醋酸一期技术改造项目 钢结构框架加固设计
1~4#钢架、管廊

柱脚加固节点修改

专 业 SPECIALITY	结 构
设计阶段 DESIGN STAGE	施 工 图
比 例 SCALE	1:100
日 期 DATE	2022.5.
图 号 DRAWING NO.	结变 01
设 计 编 号	2022-218-01~05
设 计 合 同 号

柱脚加固节点详图

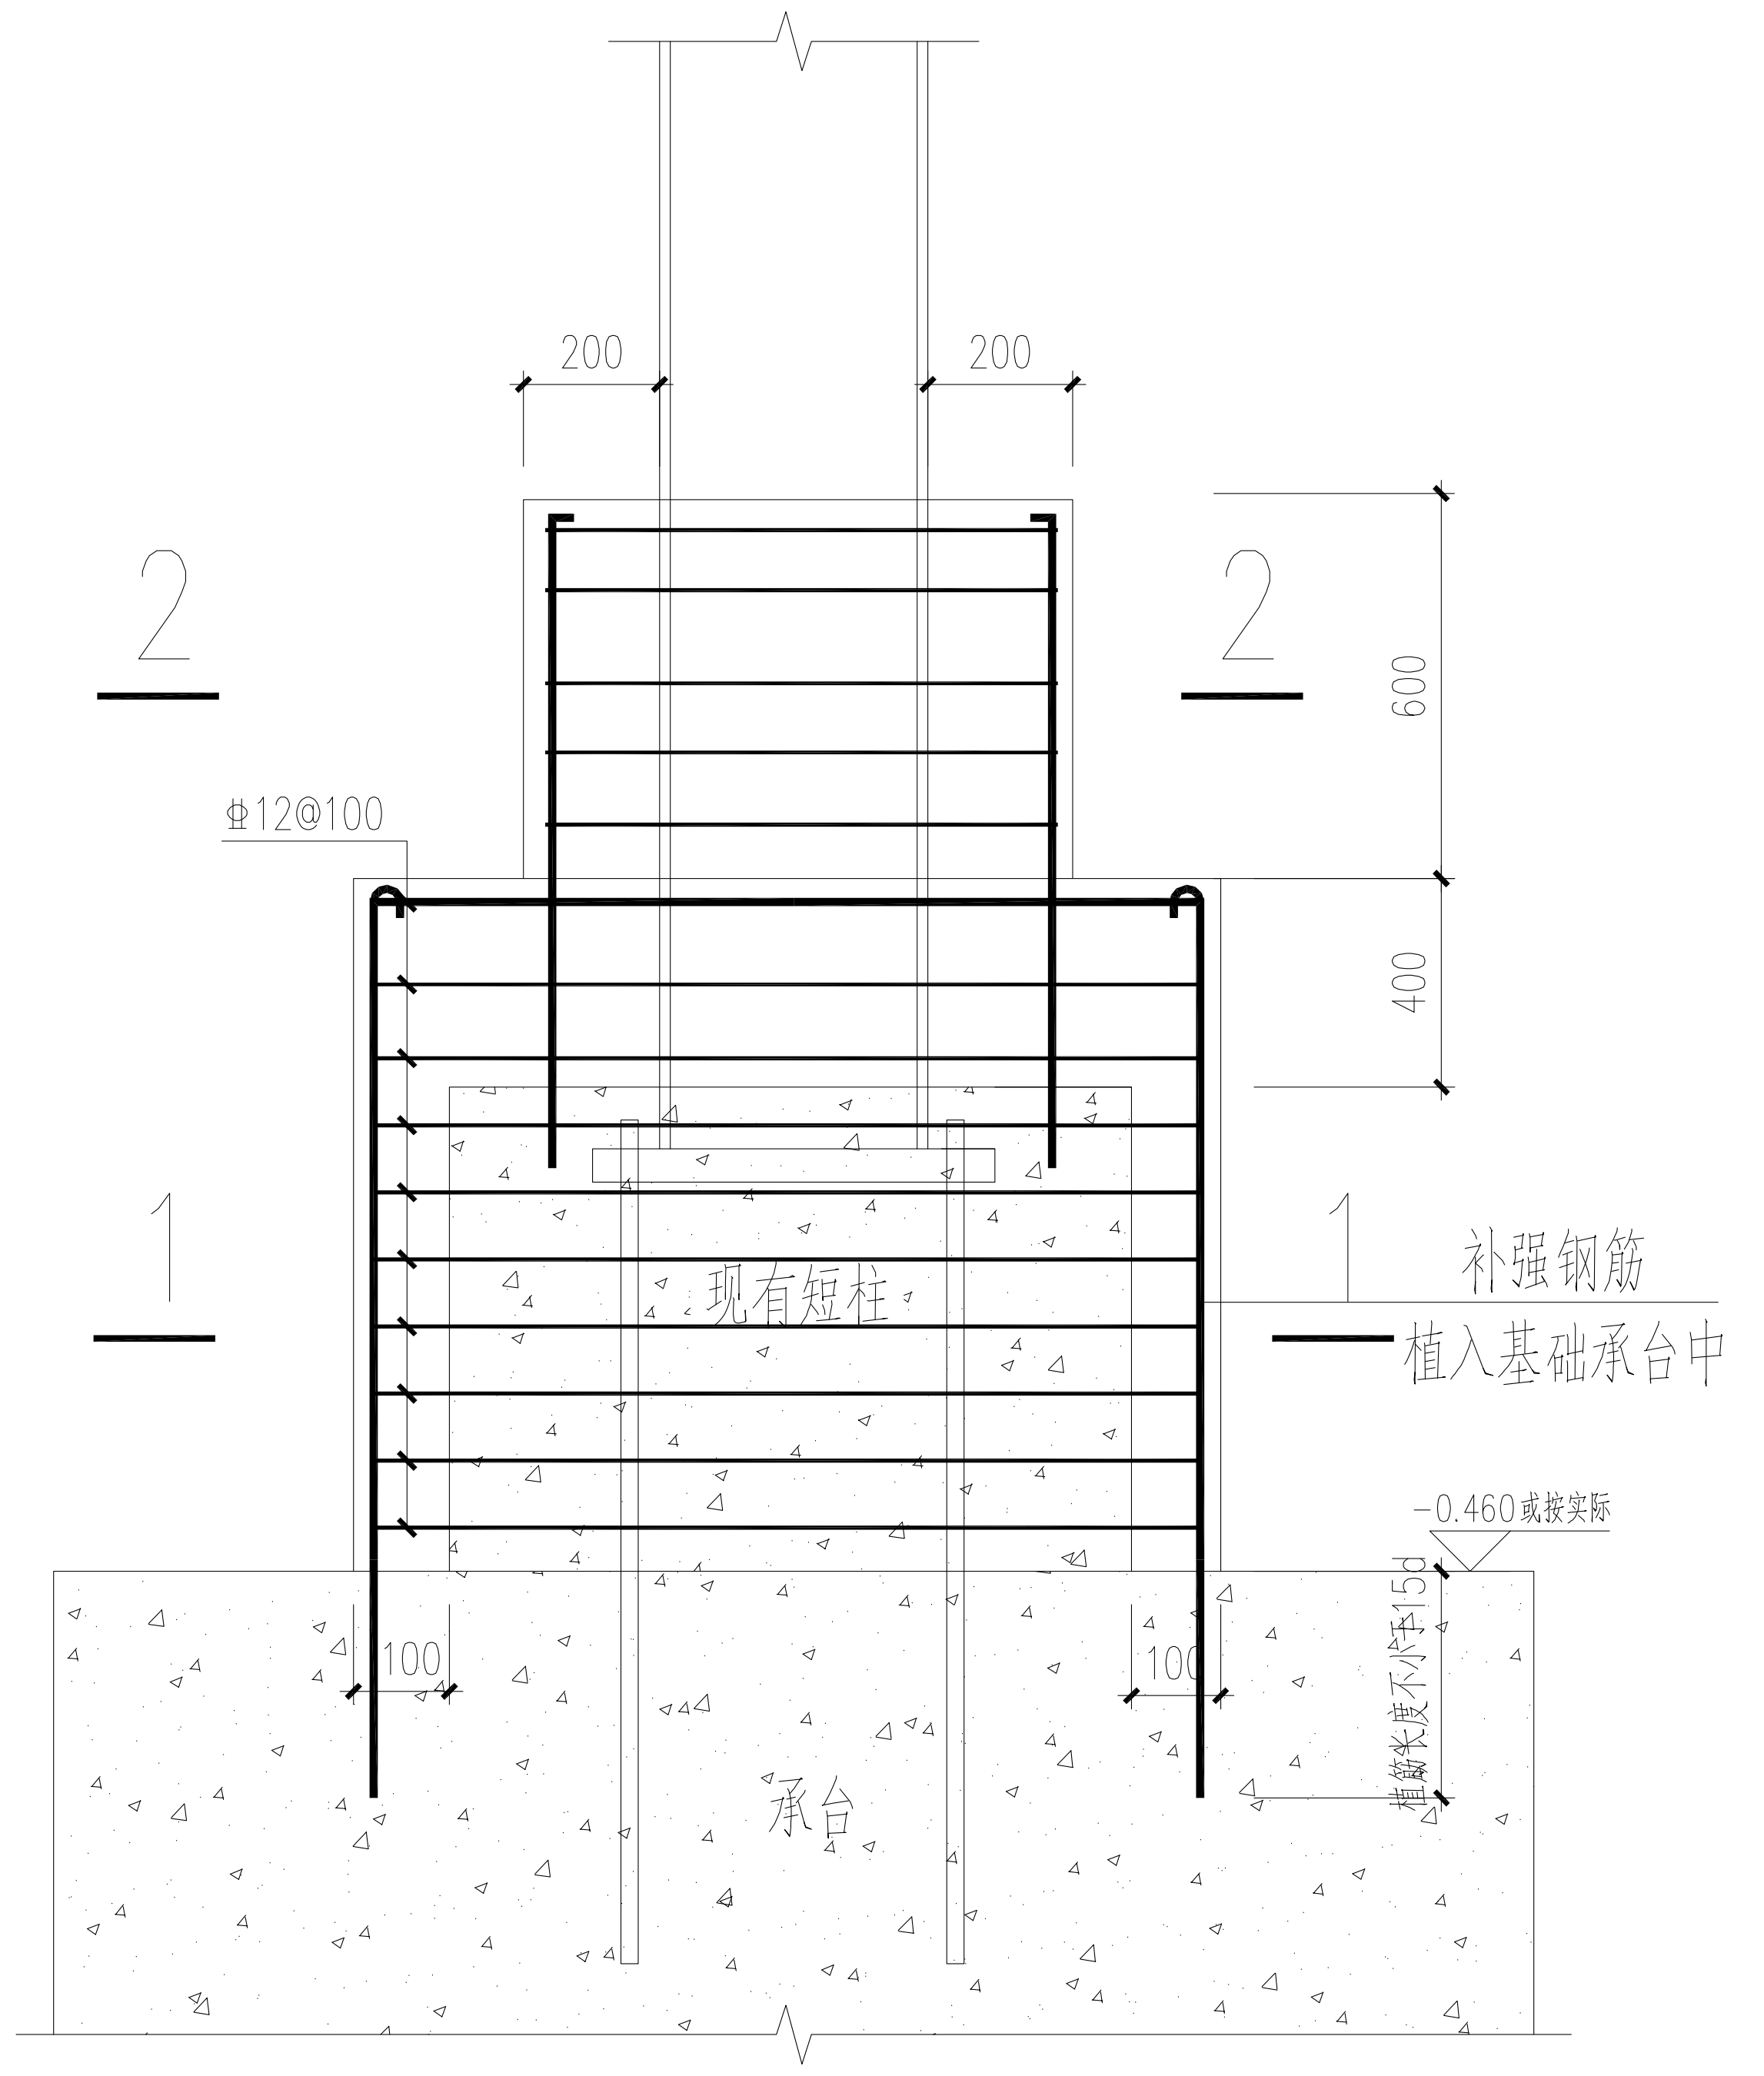
2.1～4#钢架柱脚包裹做法修改如下图：

3.原有石材防腐层及二次浇筑混凝土均须拆除.

4.箍筋遇柱间支撑时避让或断开，断开后弯折并与支撑焊接，焊接长度为双面焊5d、单面焊10d.

5.新增柱脚包裹与钢柱连接处用沥青填实并做防腐处理.

柱脚加固节点详图

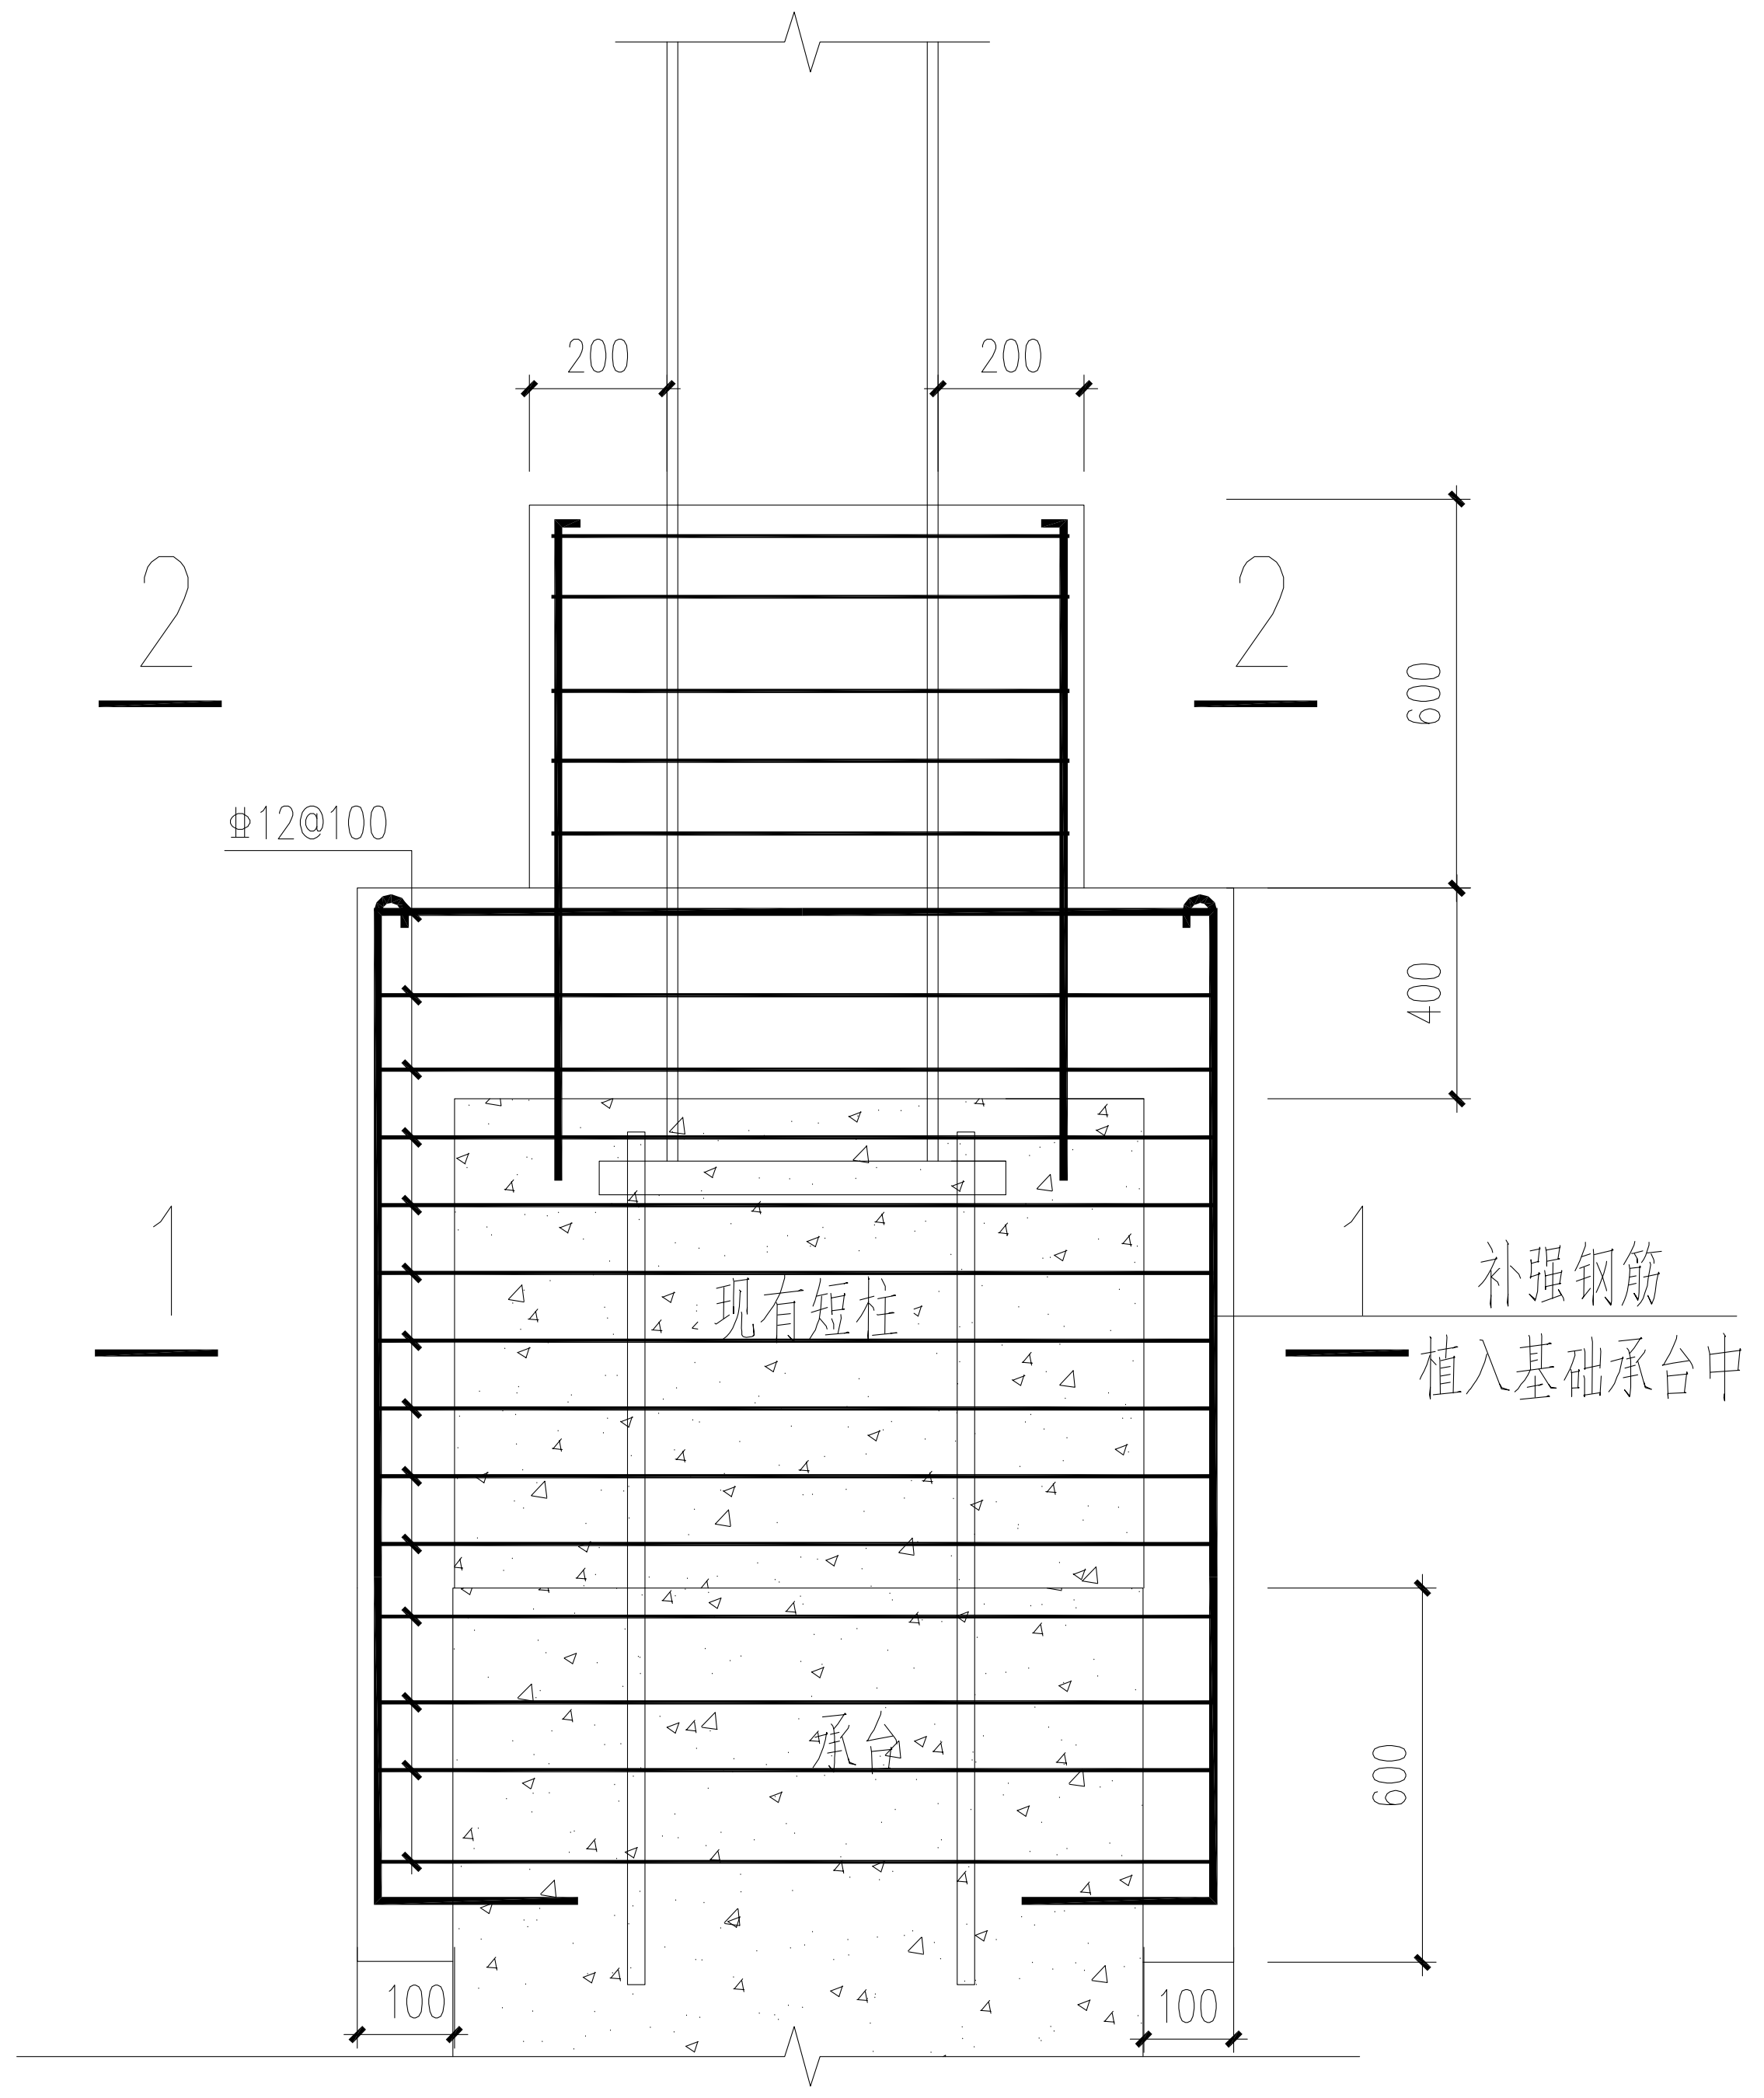
用于4号钢架

1—1 1:20

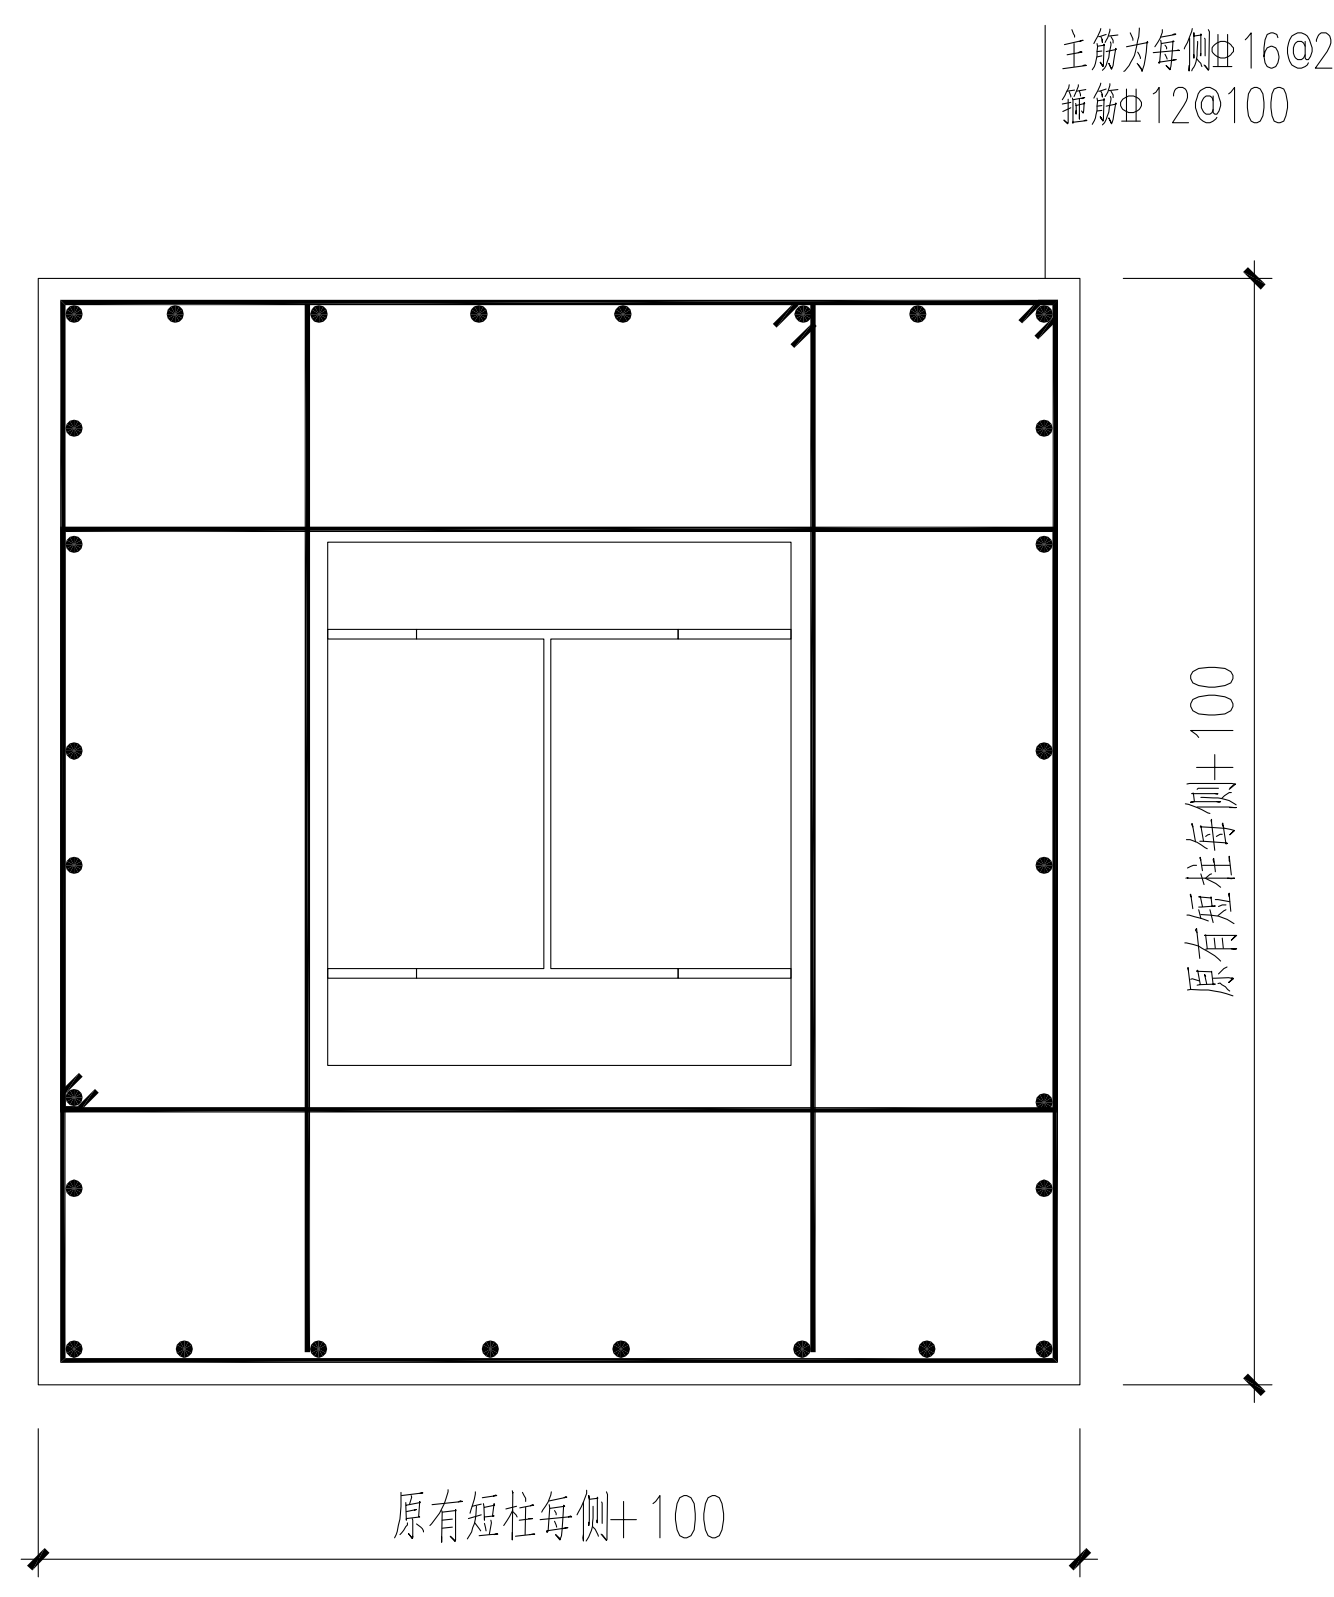
主筋为每侧Φ16@200
箍筋Φ12@100
原有短柱每侧+100
原有短柱每侧+100

2—2 1:20

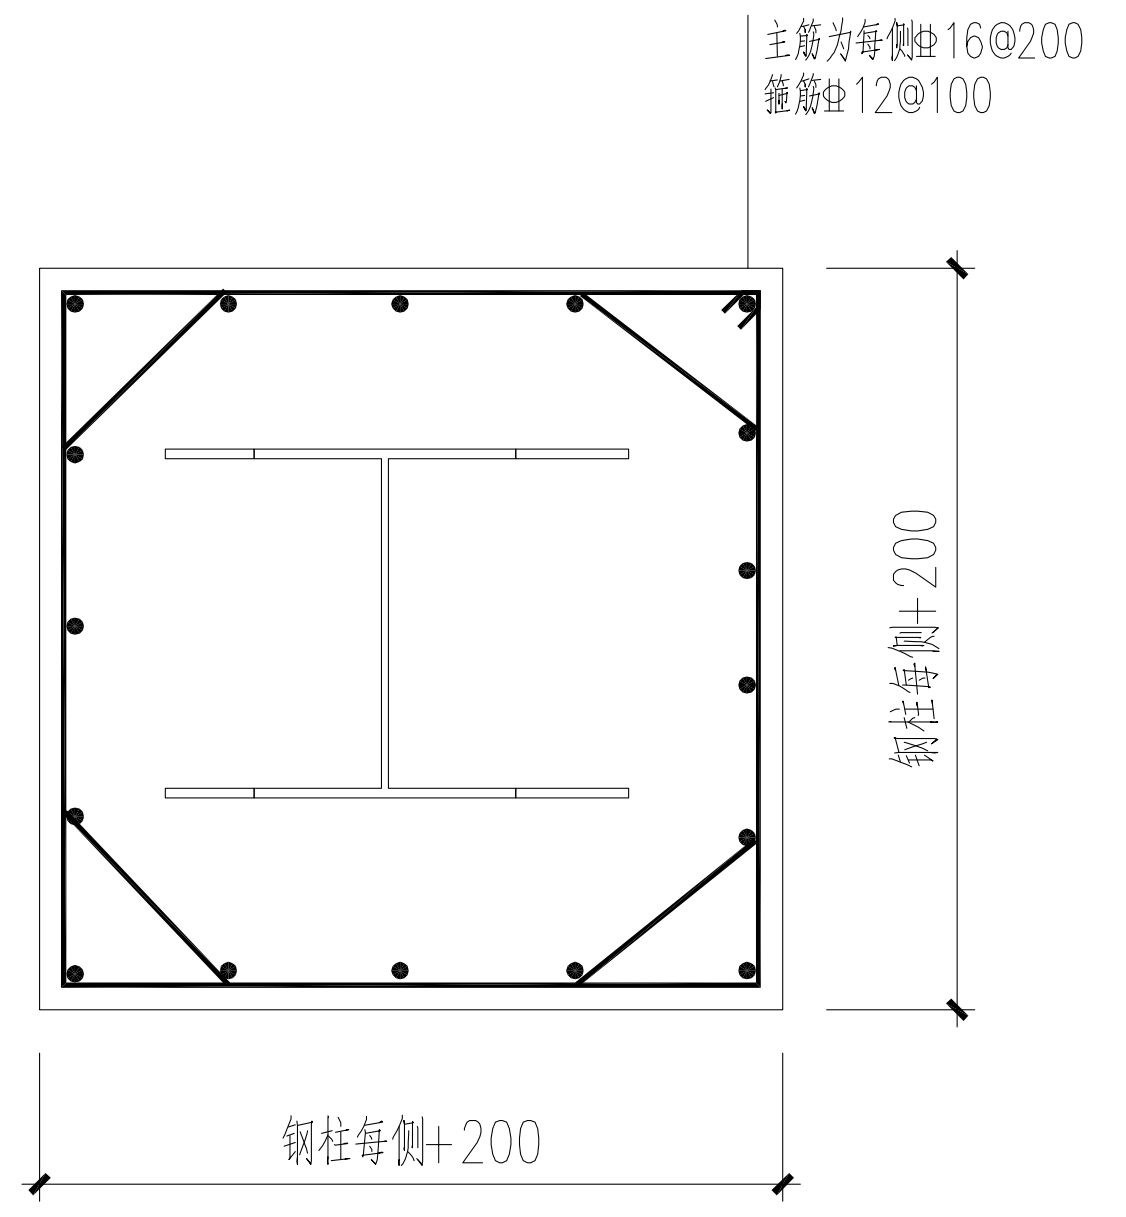
主筋为每侧Φ16@200
箍筋Φ12@100
钢柱每侧+200
钢柱每侧+200
